改善箇所説明図

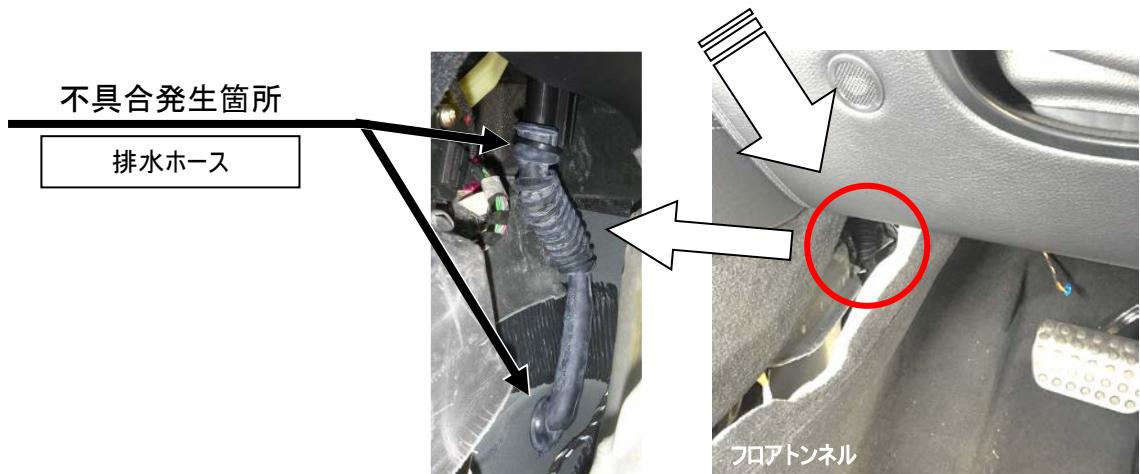
注: [] は組付け状態を点検する部品を示す

エアコンのエバポレータにおいて、排水ホースの組付けが不適切なため、車室内に凝縮水が漏れ出すものがある。そのため、床下が浸水して電気配線に腐食や短絡が発生し、最悪の場合、火災に至るおそれがある。

全車両、排水ホースの組付け状態を点検し、正しく装着されていない場合は組付けを修正する。なお、凝縮水の漏れによって部品に損傷等が発生している場合は、当該部品を新品に交換する。
